INFORME DE AUDITORÍA N° 004-2026-2-5954-AC

AUDITORÍA DE CUMPLIMIENTO
PROGRAMA NACIONAL CUNA MÁS

"INTERVENCIÓN EN LA INFRAESTRUCTURA DE LOCALES DEL SERVICIO DE CUIDADO DIURNO DEL PROGRAMA NACIONAL CUNA MÁS"

PERÍODO:1 DE MAYO DE 2023 AL 31 DE DICIEMBRE DE 2025

Imagen n.° 7: Cerradura de la puerta del Comedor está rota.

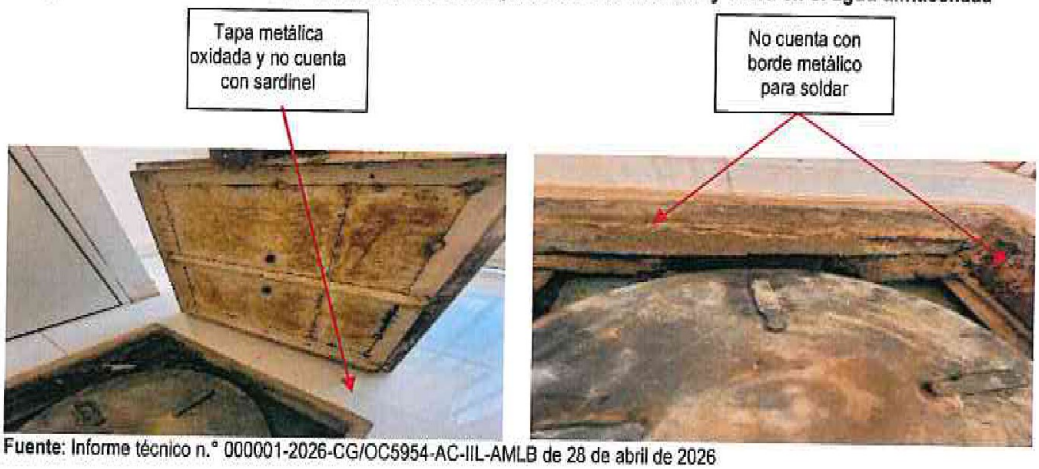
Imagen n.° 8: La puerta del closet de Limpieza no cierra correctamente y hay espacio libre (luz) entre el marco y el dintel

Imagen n.° 10: La bomba estaba desconectada del cable de energía y en lugar diferente al que se indica en el plano no cuenta con la losa de concreto ni este pintado como indica los costos unitarios

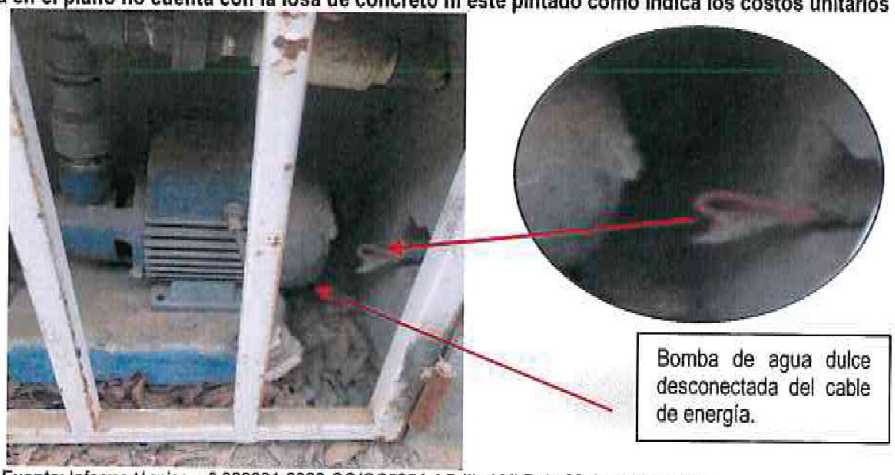
- Falta señalización de salida y no cuenta con plano de evacuación
- La bomba estaba desconectada del cable de energía y en lugar diferente al que se indica en el plano, no cuenta con la losa de concreto ni este pintado como indica los costos unitarios.

Imagen n.° 13: La base del tanque difiere a lo indicado en el plano, solo tiene 2 refuerzos centrales en forma de cruz 2"x2", tampoco tiene las barandas de protección en la parte frontal donde se ubica la escalera.

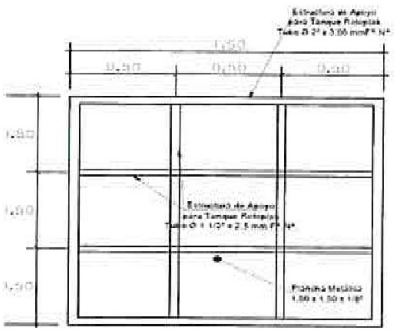
- La base del tanque difiere a lo indicado en el plano, solo tiene 2 refuerzos centrales en forma de cruz 2"x2", tampoco tiene las barandas de protección en la parte frontal donde se ubica la escalera.
